**Relazione di sintesi delle risposte alle osservazioni della
Conferenza dei Servizi**

I verbali delle riunioni della Conferenza dei Servizi, del novembre e dicembre 2004, hanno evidenziato elementi di approfondimento e di studio, in relazione al Piano Attuativo del Porto di Marina di Pisa, che hanno toccato diversi aspetti progettuali.

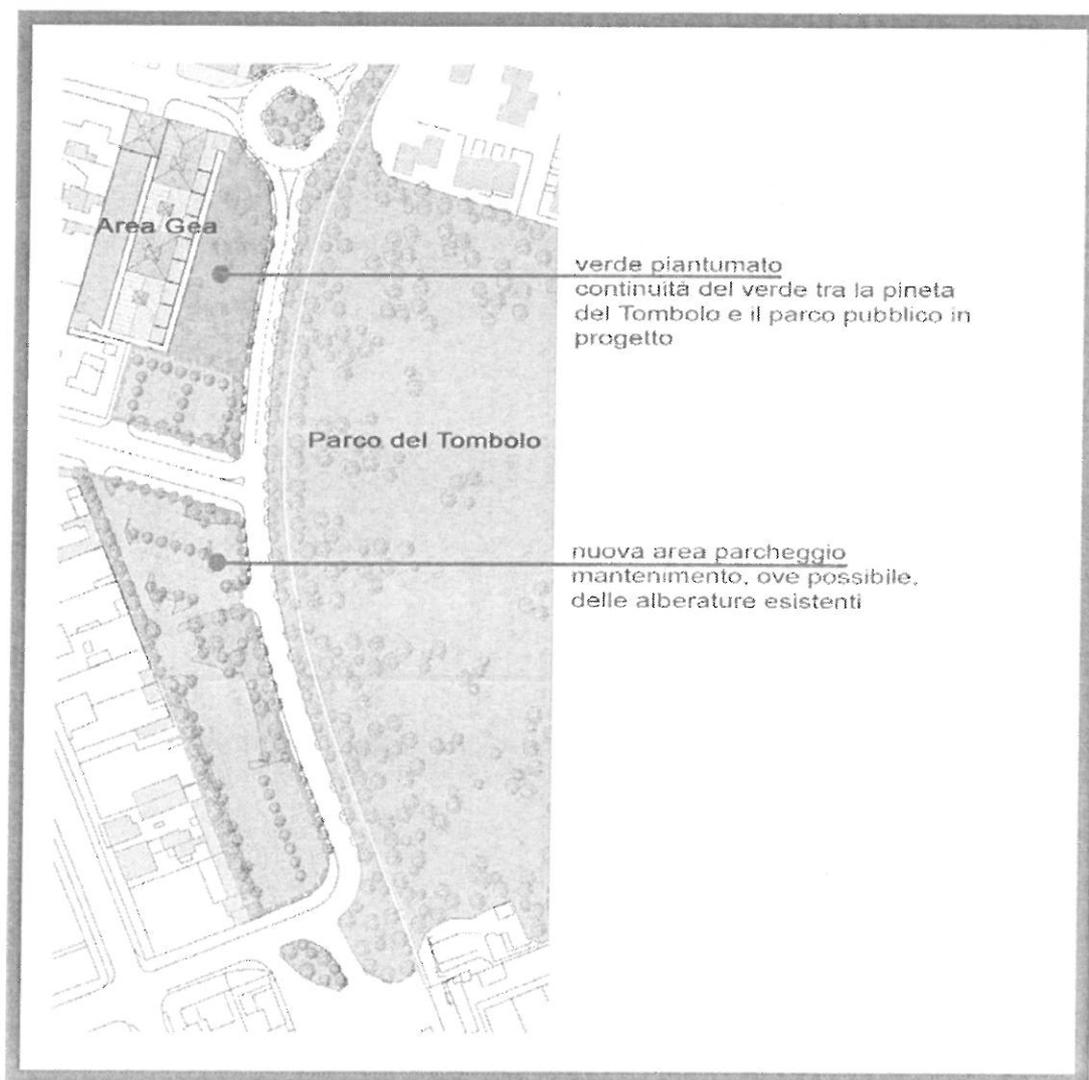
Nel Piano Attuativo Preliminare il complesso alberghiero era stato localizzato nel centro ideale della composizione, affacciato sulla direttrice di via Maiorca e sul porto. Tuttavia, come rilevato dalla Conferenza dei Servizi, la volumetria così insediata, funzionale alle specifiche necessità di una struttura alberghiera, non si armonizzava in modo adeguato con la "scala" edilizia degli edifici preesistenti, venendo a trovarsi, almeno in planimetria, sproporzionata rispetto al contesto. In questo senso la composizione architettonica è stata ristudiata e rimodulata. Lo spostamento dell'albergo in altro luogo ha così consentito l'accostamento di tipologie e volumetrie assimilabili a quelle dei fabbricati da conservare.

Al fine di migliorare la qualità dell'intervento si è deciso lo spostamento del complesso dell'albergo, prima localizzato in posizione centrale affacciato su via Maiorca, ora riarticolato sull'antico sedime del fortino, di cui ne ripropone la forma esagonale.

2.3 Diminuzione dei posti barca, pur nel rispetto delle quantità prescritte nella Scheda 39 del Piano di Gestione del Parco.

I cambiamenti precedentemente descritti (spostamento dell'albergo, riproposizione della memoria dell'antico fortino) hanno comportato un lieve restringimento dello specchio acqueo ed una diminuzione dei posti barca, pur continuando a rispettare le disposizioni della Scheda 39, che prescrive la realizzazione di 500 posti barca con una tolleranza del 5%. Il numero complessivo dei posti barca della soluzione contenuta nel Piano Attuativo Definitivo è pari a 475.

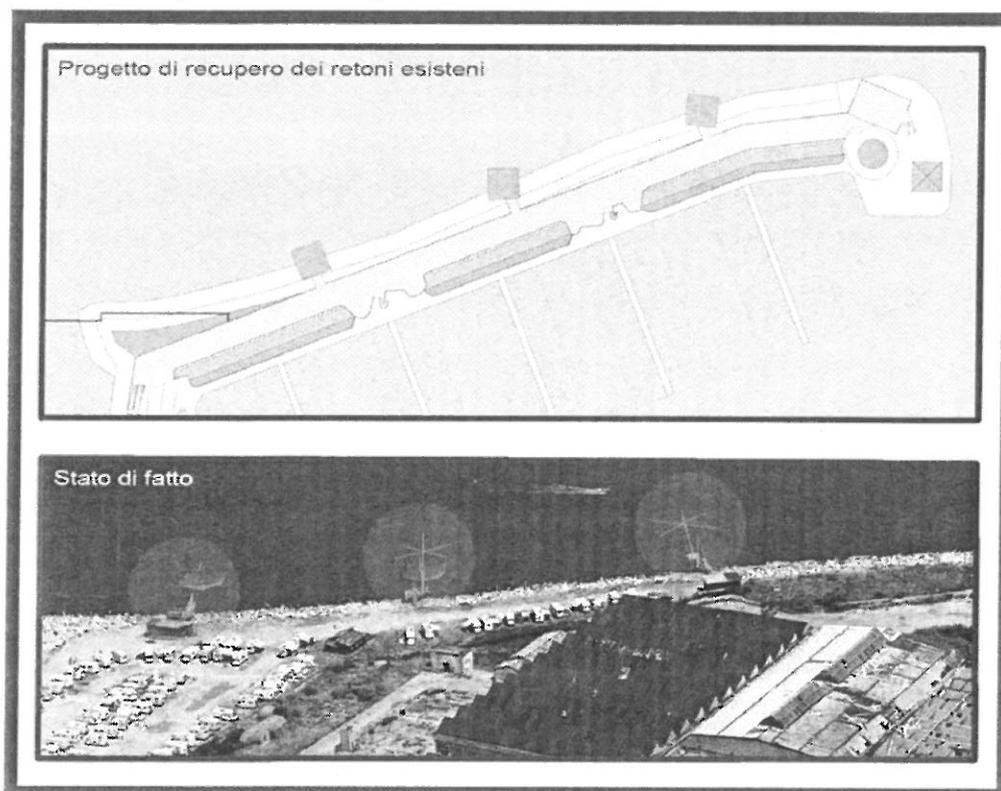
Recependo le indicazioni della Conferenza dei Servizi si è voluto inoltre evidenziare le aree in cui insistono i tre fabbricati (Casa Ceccherini, Villa Romboli, ex Dogana), trattando il verde posto in adiacenza in maniera distinta rispetto al verde pubblico del Parco, creando loro intorno uno spazio di rispetto (resede) adeguato, intervenendo anche sul contorno del bacino portuale.

Le modifiche apportate al Progetto preliminare, di forte contenuto compositivo, consentono la percezione di un più armonico rapporto con l'esistente, in particolare con le preesistenze da conservare e recuperare.

Per quanto riguarda il sistema e l'organizzazione dei volumi che si andranno a confrontare con le preesistenze, i nuovi edifici non superano mai le quote di gronda degli edifici storici, sono anzi mediati dal degradare delle loro altezze.
